SYNTHÈSE

BALADES URBAINES

ORGANISÉES LES 11, 13 ET 15 JANVIER 2022

Dans le cadre du projet d'aménagement cyclable du Boulevard de l'Europe

Figure 1 : Entre maison d'arrêt et la rue aux Anglais

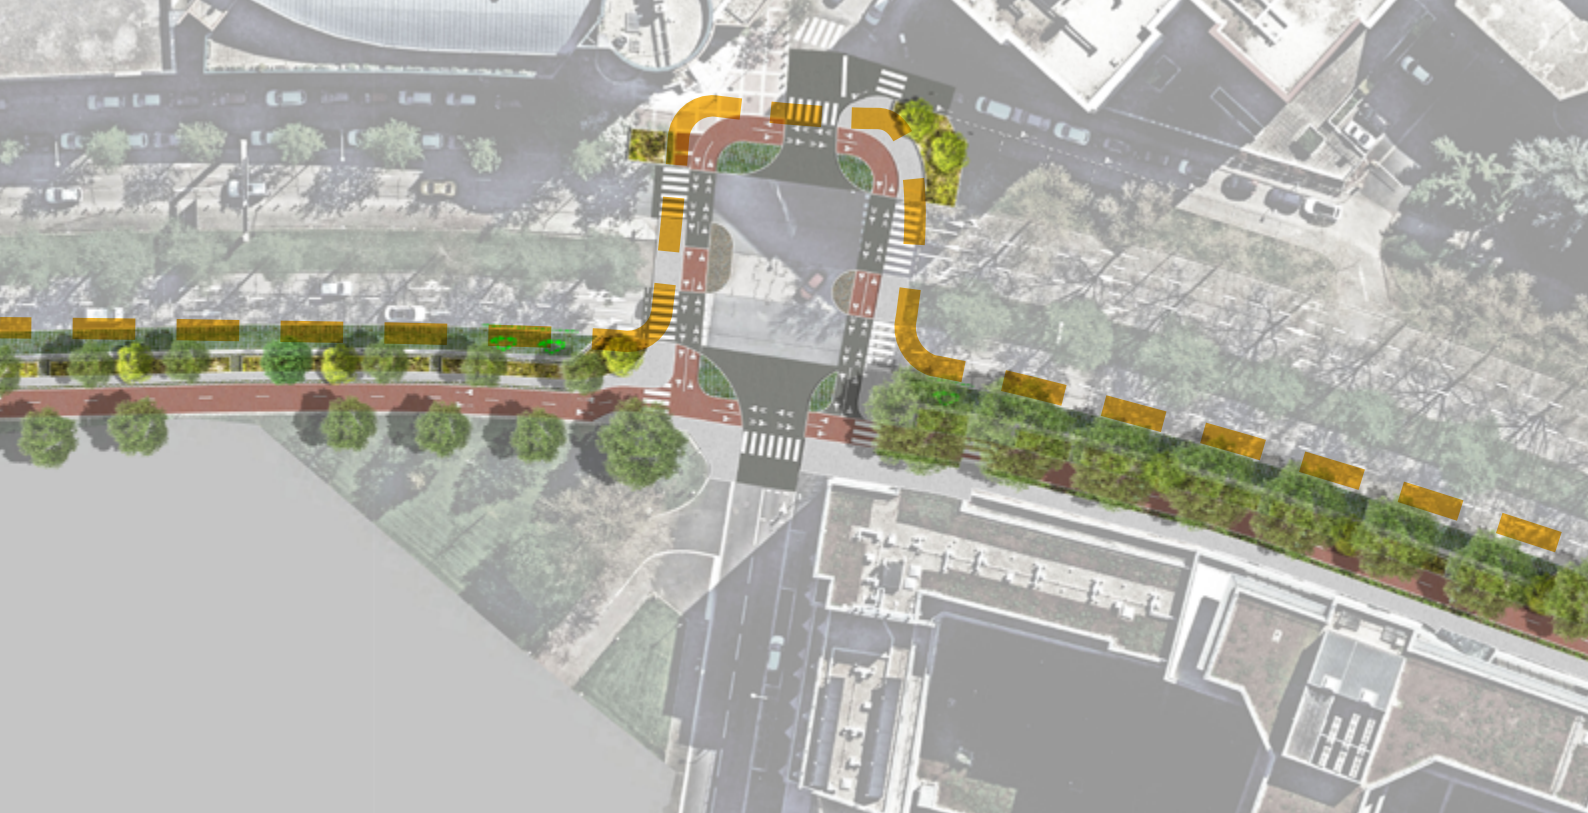
Le sol de la piste cyclable est-il perméable ?

La Métropole a expliqué que le choix s'est porté sur un sol imperméable car les revêtements perméables en sable stabilisé des pistes cyclables souffrent d'une durée de vie limitée et ne permettent pas tous les usages (trotinettes, skates, ...). En complètement, il est prévu que l'entretien des pistes cyclables tel que le balayage soit effectué de la même façon que sur la chaussée.
